Bebauungsplan

"Freiflächen-Photovoltaikanlage Freyung Illerberg"

Abwägung der Äußerungen im Rahmen der frühzeitigen Öffentlichkeitsbeteiligung und der frühzeitigen Beteiligung der Behörden und sonstigen Träger öffentlicher Belange

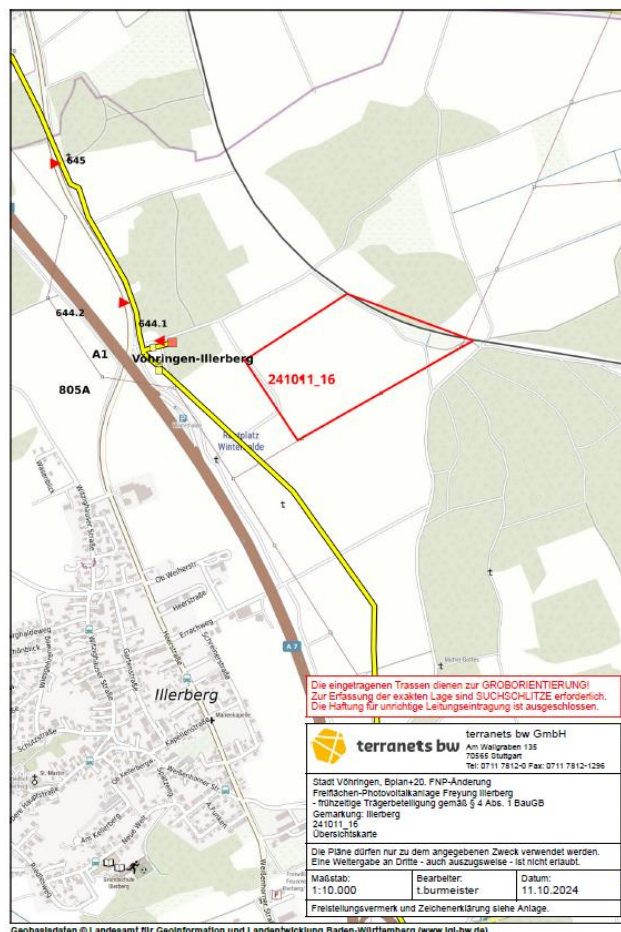
Das Amt für Digitalisierung, Breitband und Vermessung weist darauf hin, dass das betroffene Flurstück 1178 der Gemarkung Illerberg bei uns im Kataster eine berechnete Fläche von 41635 m² und damit 23 m² weniger als im Grundbuch eingetragen hat. Um sicher feststellen zu können, ob die aus den Grenzpunktkoordinaten berechnete Fläche richtig ist müsste jedoch eine Grenzwiederherstellung beantragt werden bei der auch die vorhandenen Grenzpunkte vor Ort auf ihre Koordinierung überprüft werden.

Parallel zum Bauleitplanverfahren wird eine Grenzwiederherstellung beantragt.
